Product Change Notice (PCN)

件名: RA2E1 32pin QFN および 32pin LQFP 製品 前工程の拠点追加、組立工程の拠点追加、のご案内
 発行日: 10/4/2022
 出荷開始予定日: 4/30/2023

RA2E1 32pinLQFP品 相違点補足

MCP-AB-22-0085

7mm×7mm 0.8mm pitch 32pin LQFP パッケージ外形図 (RSB)

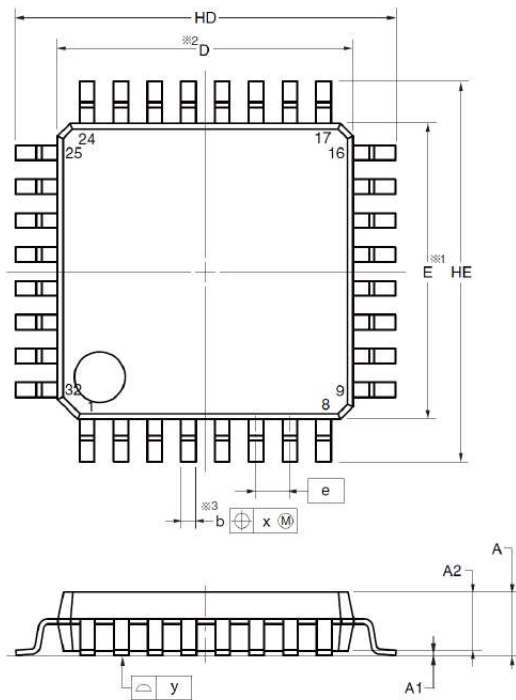
寸法比較: 7mm×7mm 0.8mm pitch 32pin LQFP パッケージ

GreatekパッケージのシンボルはJEDEC準拠となります。

※測定箇所に相違あり

PKG構造イメージ

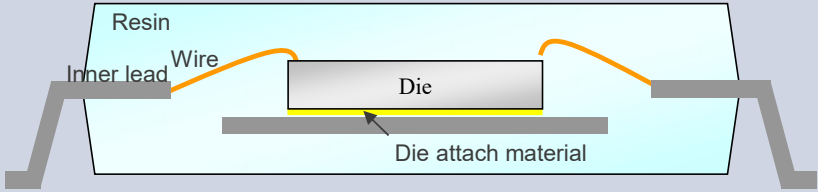
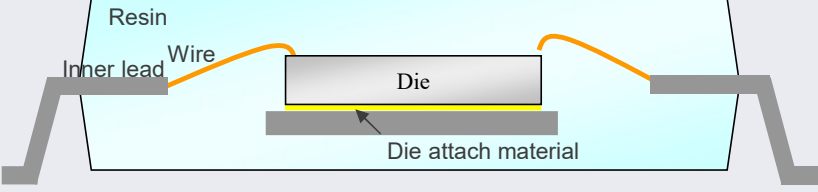
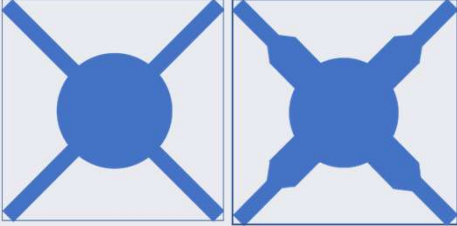
組立拠点	PKG断面	ダイパッド形状
今回	 <p>Resin Inner lead Wire Die Die attach material</p>	 <p>Greatek</p>
既存	 <p>Resin Inner lead Wire Die Die attach material</p>	 <p>RSB RSB</p>

※ダイパッド形状による信頼性への影響はありません。
